**Avis de la Mission régionale d'autorité environnementale
sur la révision de la carte communale de la commune de
Prévenchères (Lozère)**

N°Saisine : 2022-010139

Avis émis le 12 avril 2022

Illustration 3: Synthèse des enjeux environnementaux. (Source : projet de CC de Prévencières, EDF Renewables)

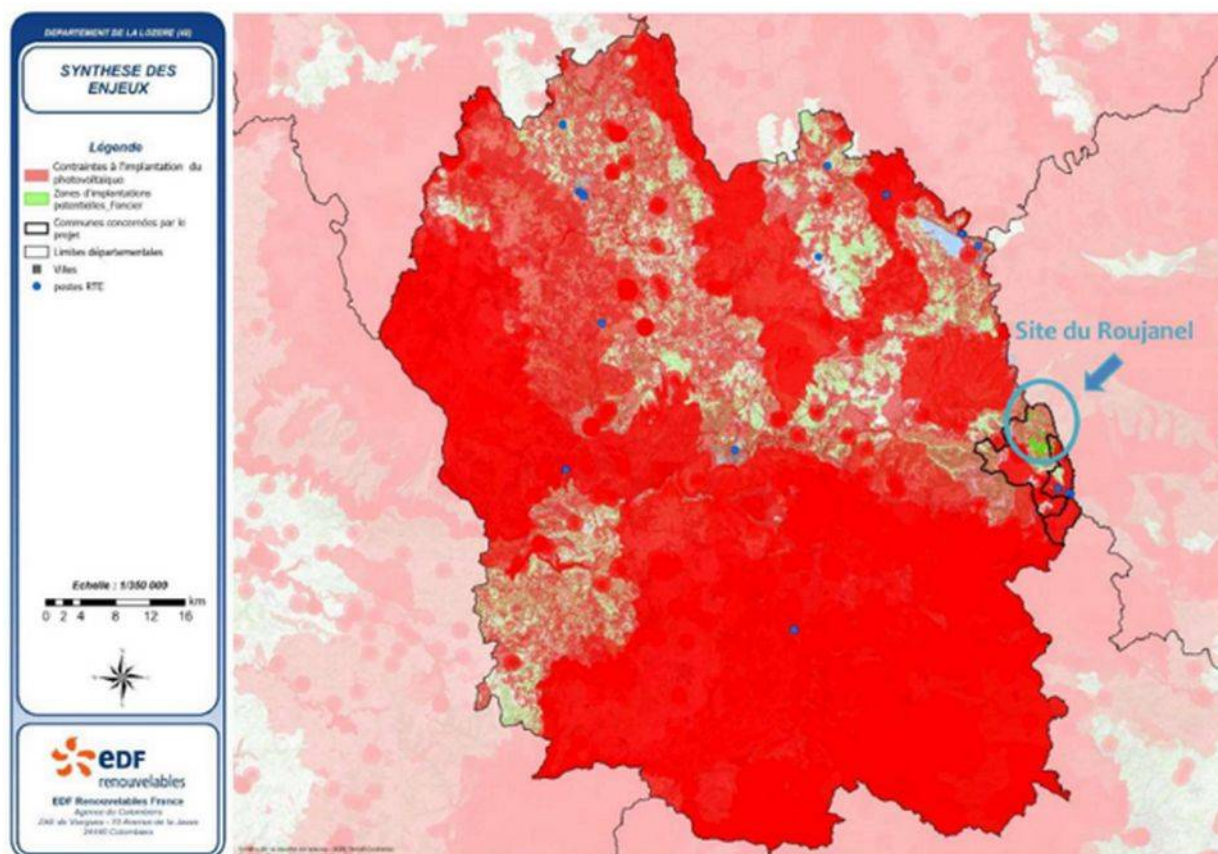
Par ailleurs, le rapport présente une carte¹⁴, difficilement lisible, présentant¹⁵ les « contraintes à l'implantation du photovoltaïque » et les « zones d'implantations potentiels _ Foncier » comprenant notamment un critère « faiblesse des enjeux environnementaux, paysagers, agricoles et forestiers ». Les enjeux en question ne sont pas détaillés, ne permettant pas au lecteur de savoir quel(s) enjeu(x) ont effectivement été pris en compte, comme celui du Bien UNESCO par exemple, qui ne figure donc pas sur cette carte (Les enjeux liés au Bien UNESCO seront détaillés dans la suite de l'avis).

Cette cartographie, présentée ci-dessous, est déclinée également à l'échelle de l'intercommunalité. Sur ces cartes apparaît un aplat vert foncé qui permet de localiser l'emprise de la zone d'étude pour le parc photovoltaïque du Roujanel ainsi qu'un aplat vert clair et un aplat sans couleur (transparent). Ces deux derniers choix graphiques ne sont pas légendés, il n'est donc pas permis de comprendre leur signification. Si tous les sites non coloriés en rouge seraient susceptibles d'accueillir potentiellement un projet PV, la recherche de site alternatif pourrait donc être largement complétée.

La MRAe recommande de compléter la démarche d'évaluation environnementale en tenant compte de l'ensemble des enjeux environnementaux en présence et de restituer la démarche par des cartographies complètes (niveaux d'enjeux, légendes,...).
